4月24日（日）の午前中、立山町元気交流ステーション「みらいぶ」で第3回「みんなで考えるワークショップ」を開催しました。参加者は、町内外のみなさんや事務局、運営スタッフも含めて32人でした。

基本設計編 WS3 想いをカタチにしてみたら～設計素案の確認

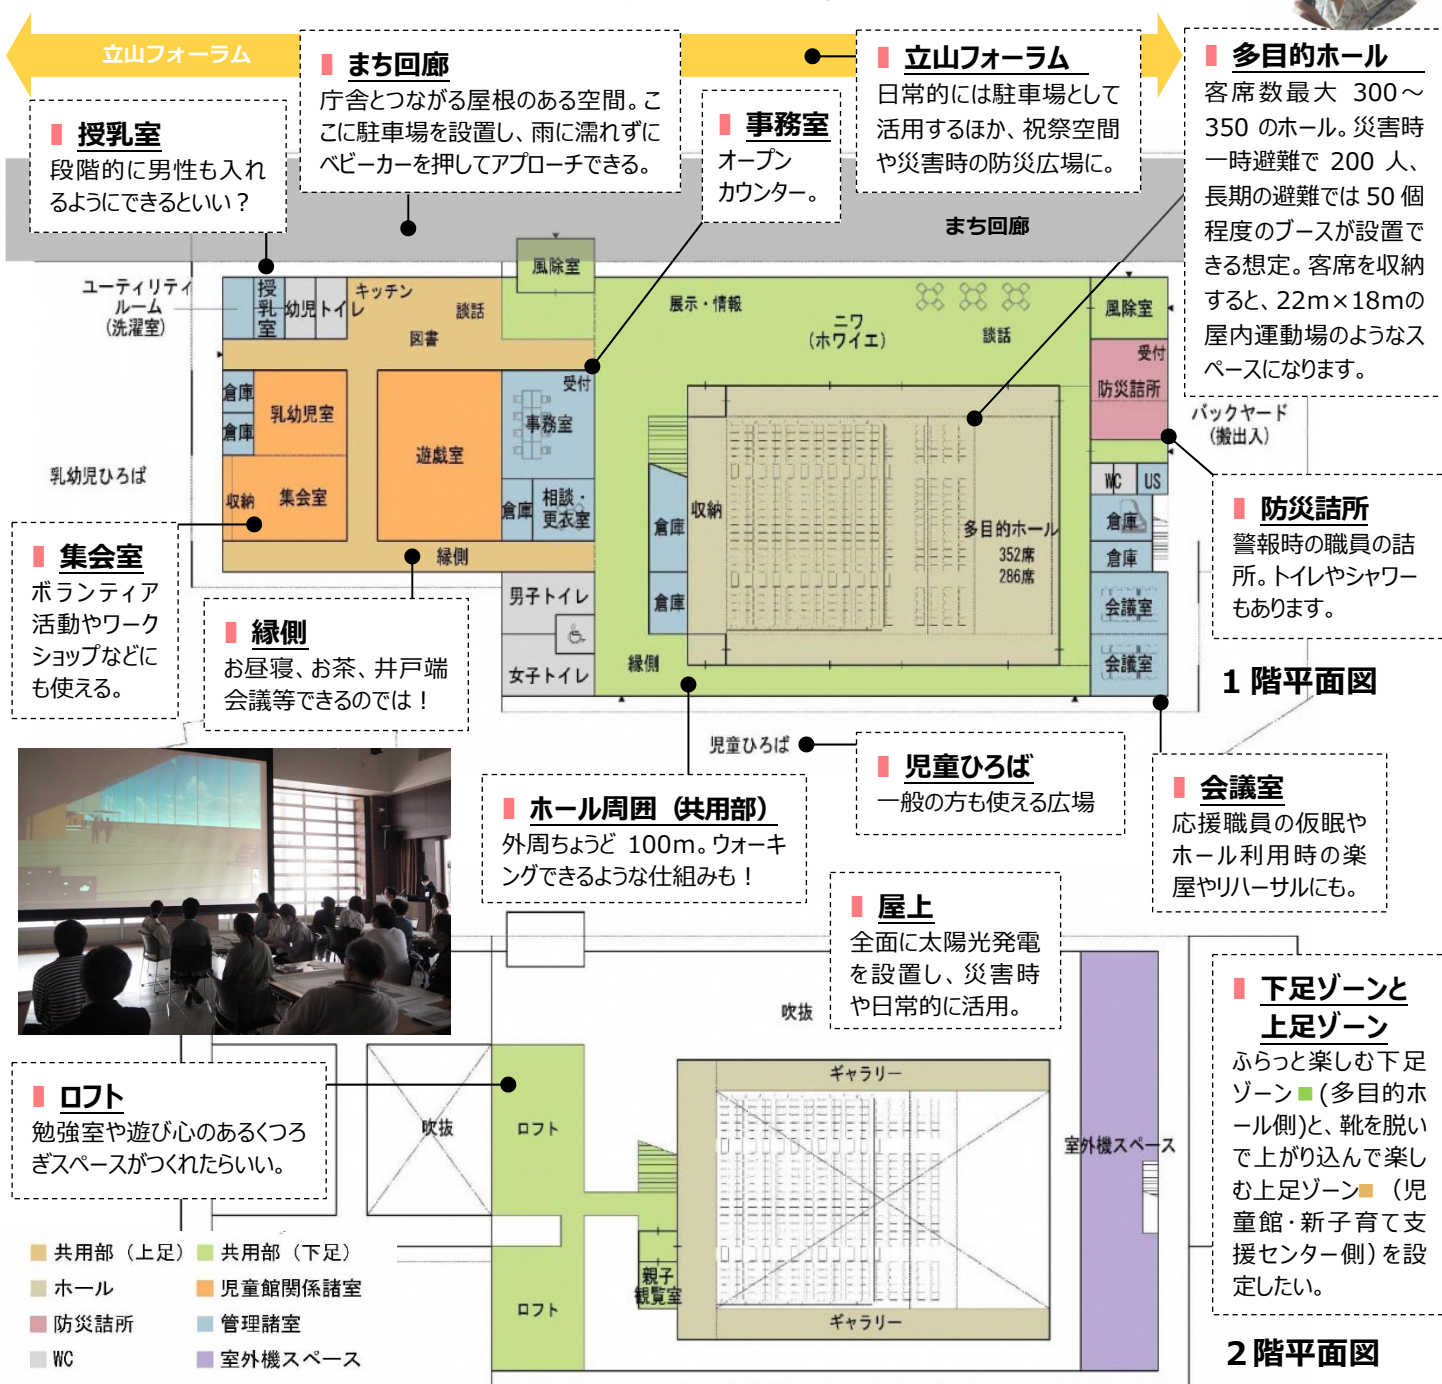
- 規模、客席数が手頃でいい！
- 開閉式がイイ！
- 親子観覧室もう少し大きくても良い

- 備蓄倉庫が足りないのでは
- シャワーは普段も使えたい
- 災害時は児童館も利用できたら

- 一般トイレと会議室の配置を逆にして、児童館としても使えるといい

- 多様な使い方ができそう！
- 飲食コーナーの設置
- カウンターにキッチン（冷蔵庫）
- 常時クラフト系の販売ができるブース
- 明暗調整できる照明（ムーディー）

- ウォーキングができる！回遊性がイイ！
- ウォーキングは建物外周でできないか？
- 東側トオリニワ、バックヤード通路を広く
- ホール南側の縁側を広くしたい

- 秘密基地みたいで良い！
- カフェスペースになればよい
- 静かに勉強できる場が必要
- ロフトも循環できるといい
- 遊具があればいい（ネット遊具）

- EVの設置を
- 災害時に階段1つでOK？
- 階段は広い方がいい

- 上足下足どちらからも行きやすいように
- トイレが全体的に少ない

- オープンで声をかけやすい！
- 中も外も見える位置にしたい

- パパも入れる授乳室、イネ！
- 児童と乳児の両方を見通せるように
- 部屋までベビーカーで入りたい

- 縁側でお昼寝、サイコー！
- 縁側をもっと広くしたい

- 大人もトイレと一緒に使いたい
- 外からも入れるといい
- 簡易シャワーがあったらいい

- ひろばへ出入りしやすいように
- 2つのひろばを見渡せるように
- 児童ひろばの遊具充実！
- プールや足洗いできる水場

- スロープや車椅子の動線を考える

- 一部分をテラスとして使えれば
- 外壁でボルダリング

- イベント等がしやすい空間でイイ！
- 建物の周りを覆うように雁木にしたら？

- 歩車分離でアプローチ
